リコール届出一覧表

リコール届出日：令和3年10月26日

リコール届出番号	外-3305	リコール開始日	令和3年10月27日
届出者の氏名又は名称	ジャガー・ランドローバー・ジャパン株式会社 問い合わせ先：ジャガーお客様相談室 0120-922-772		
基準不適合状態にあると認める構造、装置又は性能の状況及びその原因	ゲートウェイコントロールモジュールのプログラムが不適切なため、加速騒音の数値が保安基準第30条（騒音防止装置）の基準に適合しなくなるおそれがある。		
改善措置の内容	全車両、ゲートウェイコントロールモジュールのプログラムを更新する。

改善箇所説明図

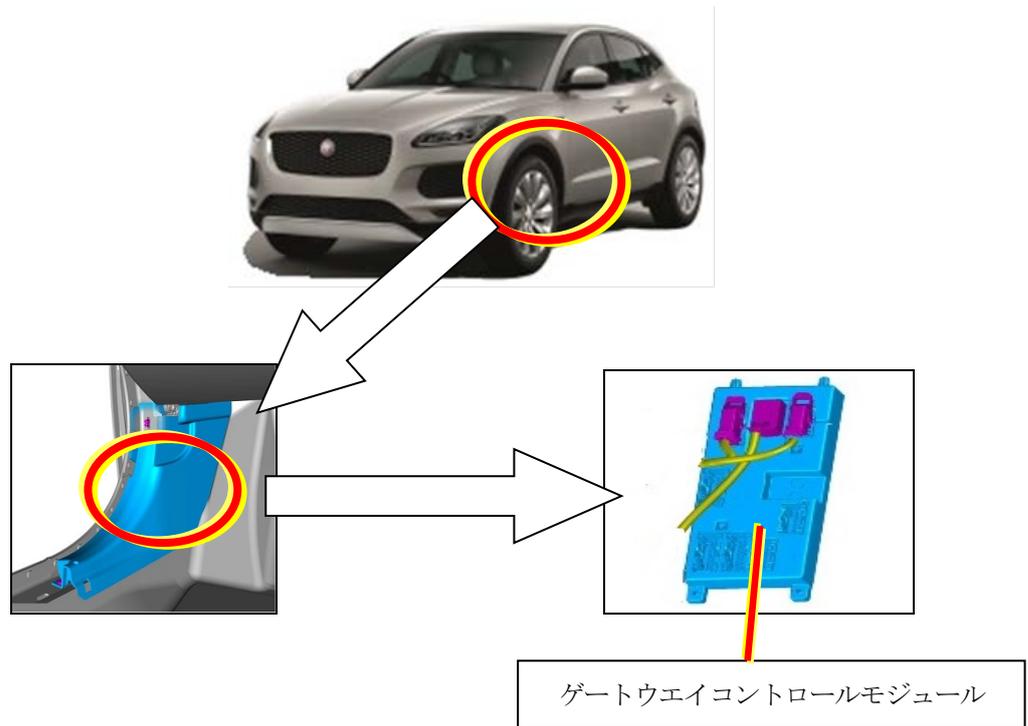
基準不適合発生箇所

ゲートウェイコントロールモジュールのプログラムが不適切なため、加速騒音の数値が保安基準第30条（騒音防止装置）の基準に適合しなくなるおそれがある。

改善の内容

全車両、ゲートウェイコントロールモジュールのプログラムを更新する。
識別：運転席ドアのボディ側下部、ドアヒンジボルトに銀ペイントを塗布する。
